Meyer Electrical Amplification - Stuttgart, Germany		
M. Meyer	Fender Excelsior	
26.10.2012	Eingangsbeschaltung, Tone-Stack-Mod, Reverb-Mod	1/1

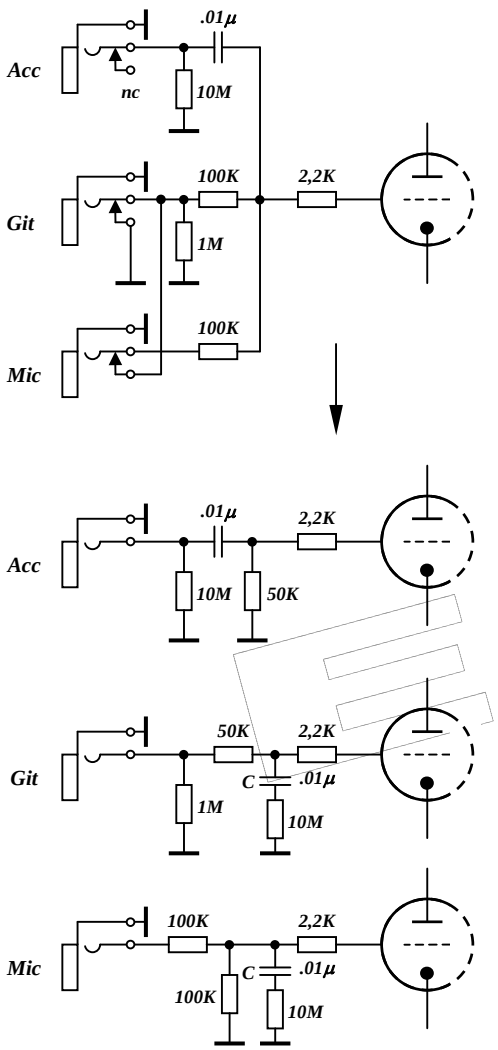
C nur noch theoretisch wirksam.

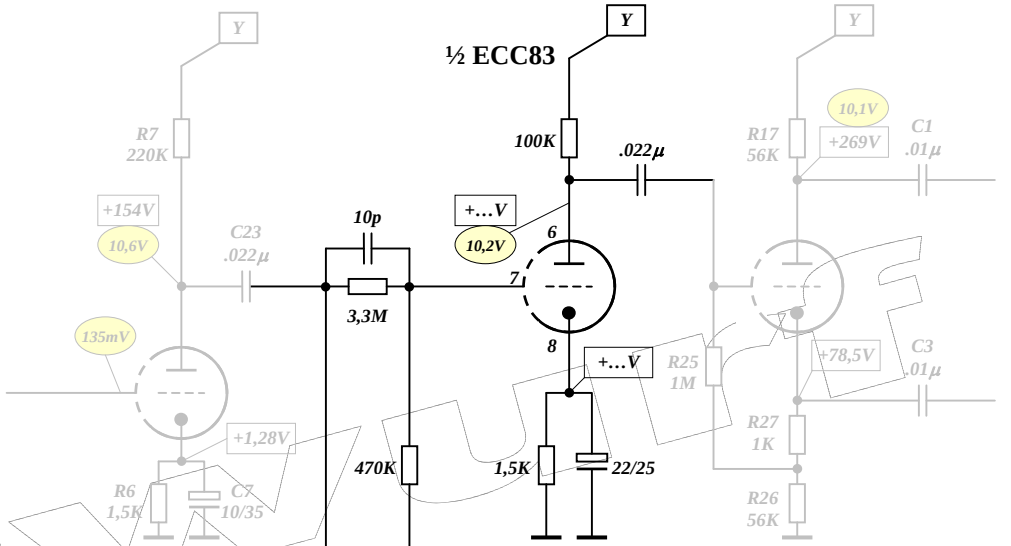
R9 und R29 ggf. weglassen. C2 und C19 können variiert werden.

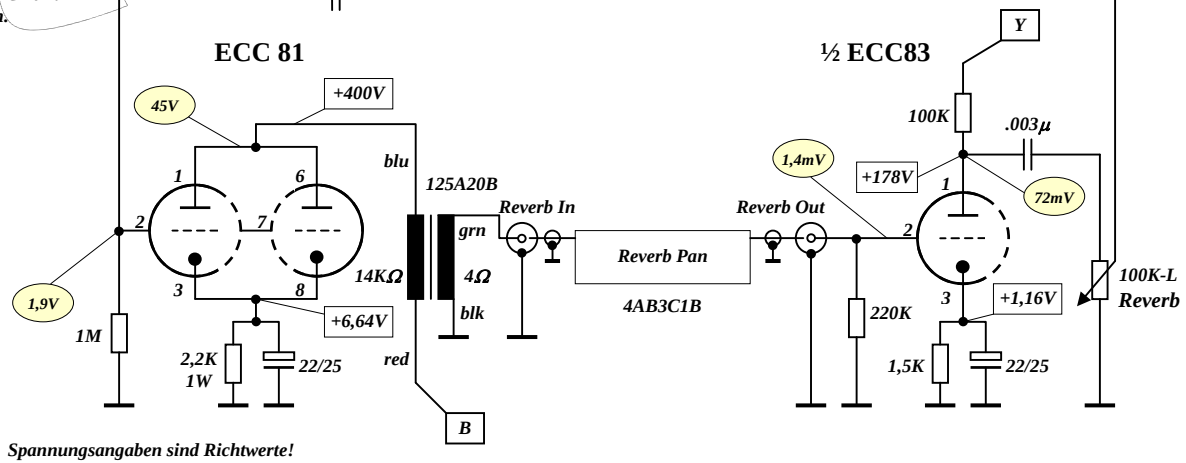
Stufe so dimensionieren, dass 10,2V an 6 anliegen.

Ebenso Angaben zu Reverb-Tank und Reverb-Trafo! Geeignetes Paar aussuchen!
